# Gents Milieu Front

**Onderwerp: Bezwaarschrift OMV\_2026007856**

Gents MilieuFront stelt zich andermaal vragen bij de uitwerking van het project DBK\_Destelbergen. U vindt onze opmerkingen hieronder.

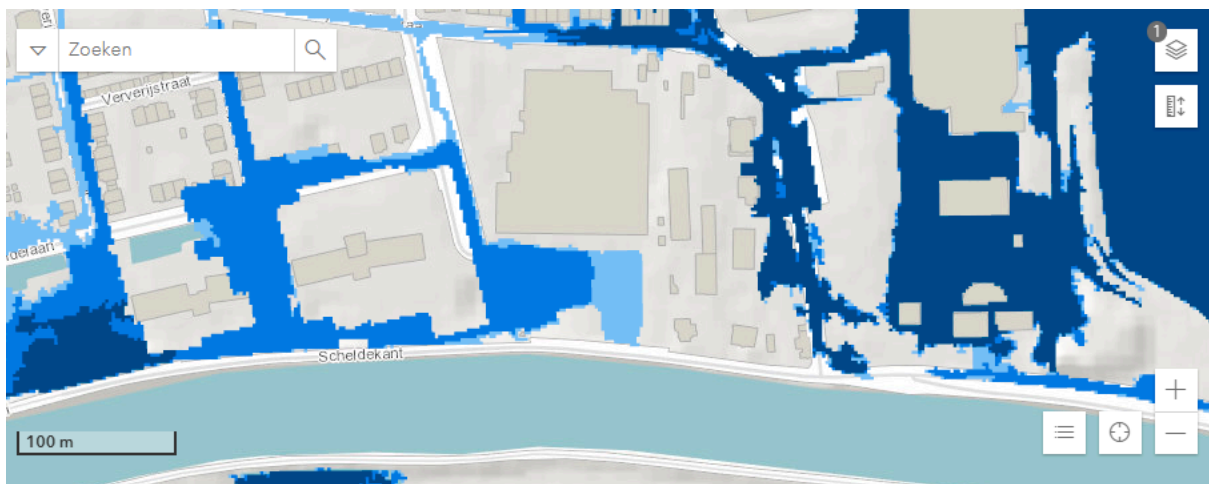
Het gaat hier bovendien om overstromingsgevoelig gebied (pluviaal 2023), zoals dit kaartje<sup>1</sup> aantoont:

Het behoeft weinig betoog waarom het geen goed idee is om in overstromingsgevoelig gebied te bouwen. Water heeft ruimte nodig, de bodem moet kunnen fungeren als een
